**EXCMO. AYUNTAMIENTO DE EL PUERTO DE SANTA MARÍA**  
**Servicio de Infraestructuras y Edificación**

**ASUNTO: INFORME DEL PROYECTO DE URBANIZACIÓN RÍO MARINA FASE I Y II DEL ÁMBITO AA-1 DE NOVIEMBRE DE 2025 EN EL PUERTO DE SANTA MARÍA**

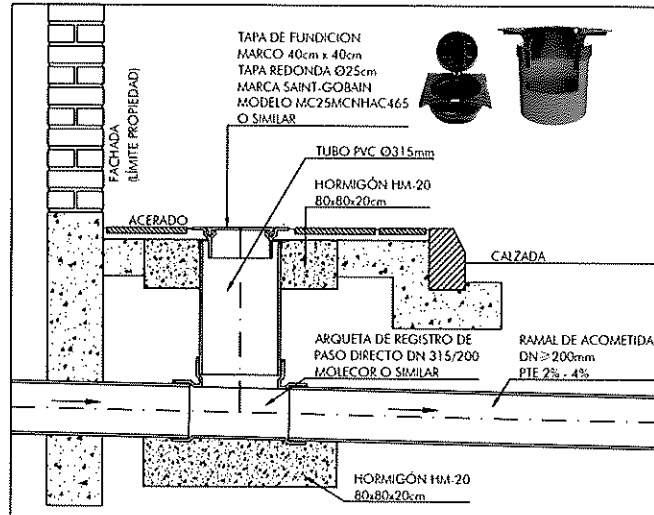
- Deberán realizarse por parcela, situadas en su punto de menor cota o centradas respecto a estas, en diámetro PVC 315 mm. En cualquier caso, las acometidas se realizarán a pozo de registro, y dispondrán de arqueta de arranque, que deberá garantizar la estanqueidad de las conexiones, por lo que no se admiten arquetas de ladrillo de fábrica, siendo válido el detalle que se indica a continuación, adaptado al diámetro de la acometida. Modificado en planos

La arqueta de arranque de acometida debe realizarse con arqueta de registro prefabricada de PVC de paso directo, según el siguiente detalle. El tubo vertical hasta el nivel del acerado será de PVC-U de pared compacta DN 315 mm con tapón de PVC incorporado para evitar la salida

de gases y olores y en la parte superior se rematará, a nivel de acerado, con un registro de marco cuadrado de 40 x 40 cm y tapa redonda de 25 cm de diámetro.

En el caso de obras de nueva urbanización, con parcelas sin edificar, se deberá prever un tapón desmontable en la entrada a la arqueta del tubo procedente de la parcela, que será retirado en el momento de conectar a la edificación, una vez autorizada la propiedad por la entidad suministradora.
